IK_400 모터 ϕ 29mm 타공 도면
SCALE : NONE

ARCH. DESIGNED BY	김성욱
MECH. DESIGNED BY	김성욱
ELEC. DESIGNED BY	김성욱
DRAWING BY	김성욱
CHECKED BY	김성욱
APPROVED BY	김성욱
SCALE	1:1
DATE	2024.08.28
NAME OF DRAWING	우연 TNE
DRAWING NO.	WY_IK400
SHEET NO.	1/1

JK_400 외형도
 SCALE : NONE

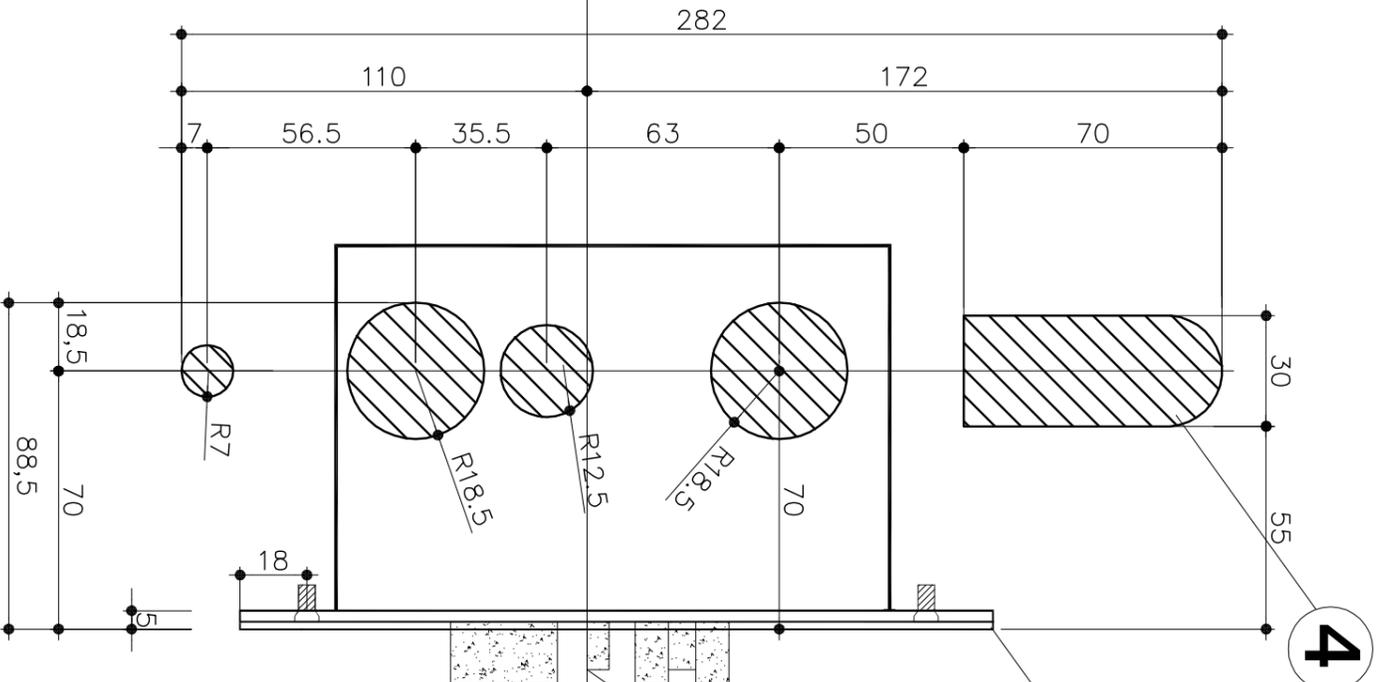
스트라이커 기준점과 도어락
측면 기준점이 동일해야함.
=> 잠금장치 문제 발생됨
